IMPIANTO AGRIVOLTAICO AVANZATO 24.092,64 kW_p COMUNE DI BONDENO (FE) RELAZIONE INTEGRATIVA SCREENING

15/07/2025	00	Prima Emissione	SGS srl		
Data	Rev.	Descrizione Emissione	Preparato	Verificato	Approvato
Logo Committente e Denominazione Commerciale  <p>Firmato digitalmente da: Mezzera Paolo Limitazioni d'uso: Explicit Text: Certificate issued through Sistema Pubblico di Identità Digitale (SPID) digital identity, not usable to require other SPID digital identity Data: 16/07/2025 14:36:34</p>			ID Documento Committente H_054_FV_00087_BPR		
Logo Appaltatore e Denominazione Commerciale 			ID Documento Appaltatore  Riccardo Garavello

<p>ID Documento Committente</p> <p>H_054_FV_00087_BPR</p>	Pagina 3 / 34
		Numero Revisione
		00

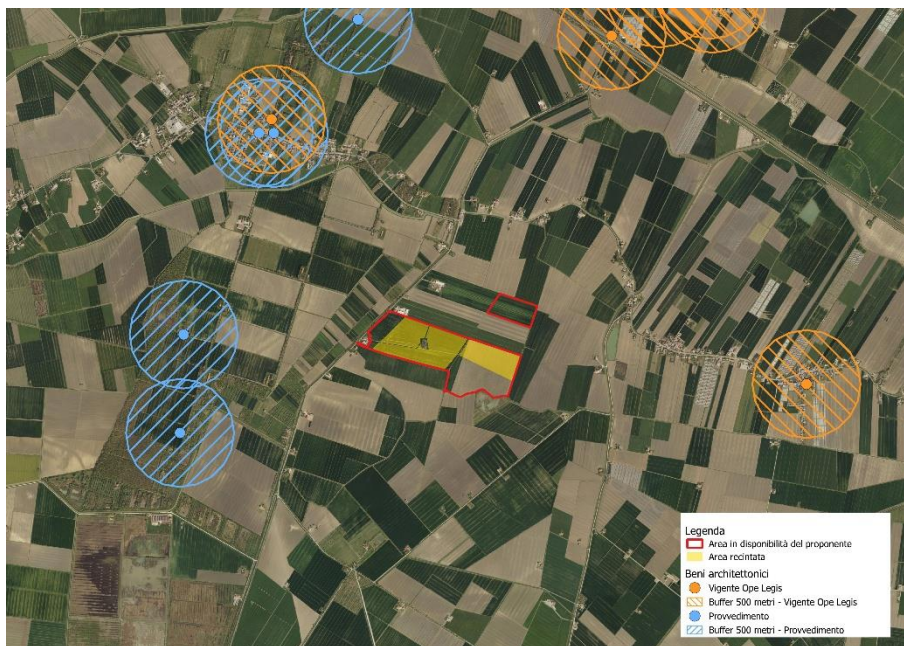
“In merito al tracciato del cavidotto lungo la S.P. 9 IMPERIALE mediante realizzazione di n.1 occupazione longitudinale dal km. 8,000 al km. 11,900 lato destro, da eseguirsi in carreggiata e interessante i Comuni di Mirandola e Finale Emilia e lungo la S.P. 9.1 IMPERIALE DIRAM. DELL'ALBERO mediante realizzazione di n. 1 occupazione

longitudinale dal km. 0,000 al km. 0,600 lato sinistro, da eseguirsi in carreggiata e in Comune di Finale Emilia, le opere non potranno essere realizzate mediante scavo in trincea come richiesto.

Nei tratti sopra citati si prevede un intervento di rigenerazione profonda della pavimentazione stradale, pertanto, il cavidotto potrebbe essere eseguito soltanto mediante T.O.C. (Trivellazione Orizzontale Controllata); i cavidotti possono essere posati ad una profondità non inferiore a 1,5 metri rispetto all'estradosso tubi. Si chiede o di confermare il tracciato tenendo in considerazione quanto sopra riportato ovvero di presentare un tracciato alternativo.”

In merito alla trattazione di questo punto in data 16/06/2025 si è tenuto un incontro tra la Provincia di Modena e IGGT, a seguito della ricezione della nota del 26/05/2025 di cui al Rif: 2025/18460 PRGE, con cui la Provincia di Modena ha comunicato l'esito della propria istruttoria tecnica relativamente al procedimento per il rilascio della concessione per la realizzazione di posa del cavidotto elettrico di connessione a servizio dell'impianto fotovoltaico “Bondeno”. Durante il suddetto incontro IGGT ha proposto alla Provincia di Modena la realizzazione del cavidotto mediante posa in scavo in trincea ad una profondità di estradosso di circa 1,75 metri, con conseguente ripristino della pavimentazione stradale, poiché la soluzione in TOC è stata ritenuta complessa e di non semplice esecuzione. Al termine di questo incontro la Provincia ha richiesto a IGGT di inviare una relazione con cui sottoporre allo stesso Ente alcuni accorgimenti progettuali migliorativi affinché possa essere valutata positivamente l'esecuzione di uno scavo a cielo aperto per la posa del cavidotto elettrico di connessione. Per maggiori approfondimenti sulla soluzione proposta si rimanda all'allegato “**H_054_FV_00025_BED-Sezioni tipiche cavi DC e AC-Nota tecnica**”.

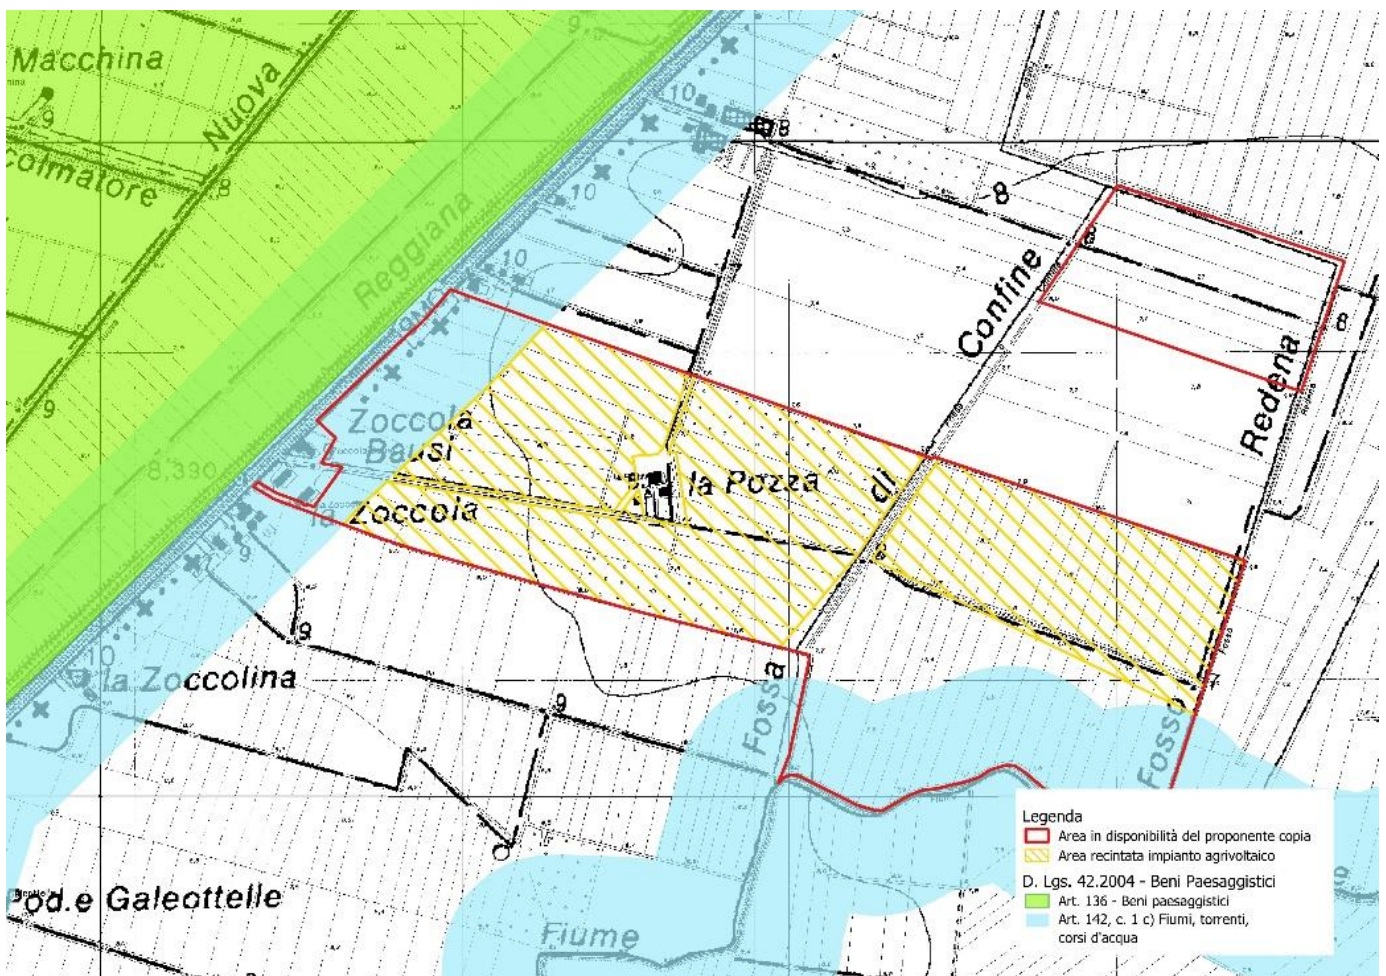
“In merito alla tutela paesaggistica ricadendo parzialmente, il progetto, in ambiti di tutela ex art. 142, comma 1, lettera c) e art. 136 del D.lgs. 42/2004, presentare:

In merito agli aspetti di tutela paesaggistica si precisa che sebbene l'area in disponibilità del proponente sia parzialmente interessata da ambiti di tutela ex art. 142 comma 1 lettera c) del D. Lgs. 42/2004 questi sono esclusi dall'area di impianto pertanto sono esterni alla recinzione che delimita l'impianto agrivoltaico, di conseguenza non esiste nessuna interferenza tra le aree vincolate e le varie

componenti impiantistiche. Le medesime considerazioni possono essere fatte anche per le aree tutelate ai sensi dell'art. 136 del D. Lgs. 42/2004 che non interferiscono con l'ambito di intervento. Quanto finora detto è illustrato nell'estratto cartografico di seguito riportato:

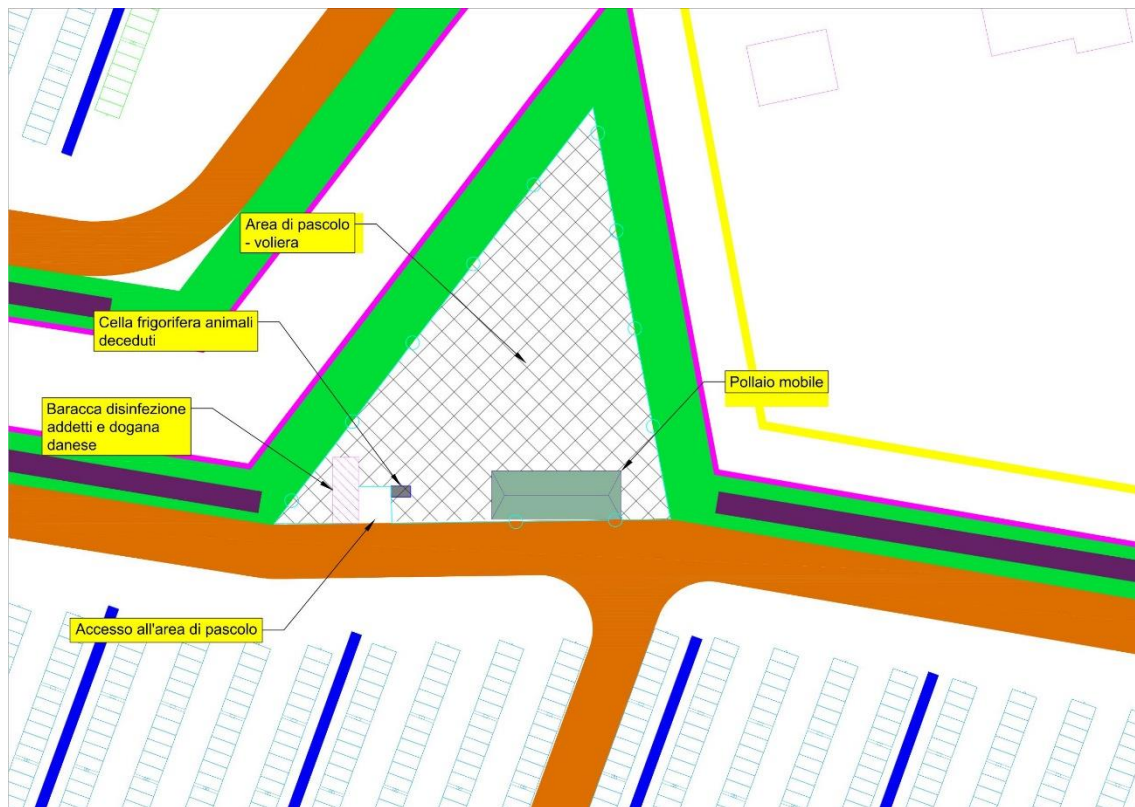
“In merito alla possibilità di allevare l'oca romagnola, si segnala che la zona è considerata ad alto rischio di introduzione e diffusione di influenza aviaria (zona A). Si chiede pertanto di dettagliare gli interventi e le modalità gestionali del previsto allevamento in modo che siano rispettati i dettami del D.M. 30 maggio 2023, riguardante la biosicurezza negli allevamenti avicoli.”

Il progetto prevede di dedicare all’allevamento dell’oca un’area pianeggiante in cui gli animali possano beneficiare sia di un ampio spazio esterno, sebbene protetto e confinato, in cui muoversi liberamente, sia di una struttura attrezzata dedicata (poi descritta nel dettaglio) in cui poter trovare

riparo notturno oltre che alimentazione e abbeveramento costanti. Di seguito una immagine a titolo puramente esplicativo rappresentante l'area di allevamento all'interno dell'impianto.
